## NOTA INFORMATIVA N º 8

<b>EXPEDIENTE:</b> <b>2024/01/002</b>	<b>ARRENDAMIENTO DE ESPACIOS E INSTALACIONES EN LAS TERMINALES DE TRANSPORTE DE MERCANCÍAS DE ABROÑIGAL Y VICÁLVARO (MADRID)</b>
--	--

### **(CONSULTAS REALIZADAS POR POSIBLES OFERENTES)**

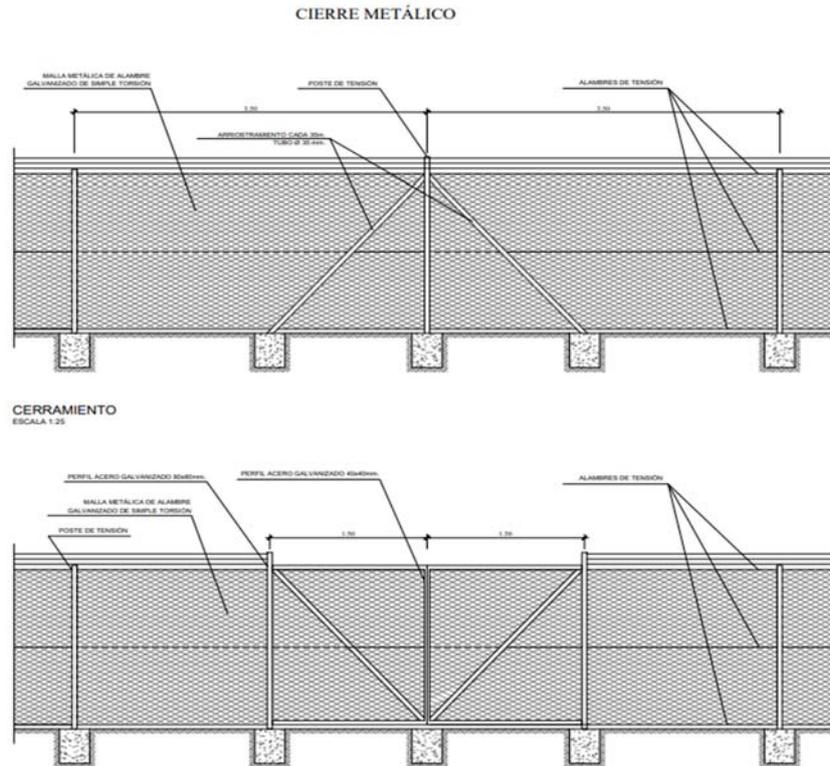
b. Relativo al tronco central:

- i. ¿Pueden confirmarnos si el mismo va a estar a la misma cota que la Zona 1 y que la Zona 2?. En caso negativo, indicar las cotas por favor.

Si “tronco central” se refiere a vial de acceso a la terminal, no va a estar a la misma cota y no está previsto cruce de maquinaria transversalmente interfiriendo con la circulación de camiones.

Zona1 completamente urbanizada a la cota 635+630m (cota de la losa).

Zona 3 urbanizado vial de acceso cota variable entre 635 y 636+500m (se adapta a la cota del terreno).

Zona 2 sin urbanizar -> cota del terreno natural, no está a la misma cota que la urbanización.

Si el Adjudicatario presenta una propuesta de explotación conjunta de las zonas 1 y 2, deberá plantear un nuevo trazado para el vial de acceso, que requerirá la aprobación de ADIF, siendo la inversión necesaria por cuenta del Adjudicatario.

Las obras en ejecución por ADIF se finalizarán según proyecto vigente.
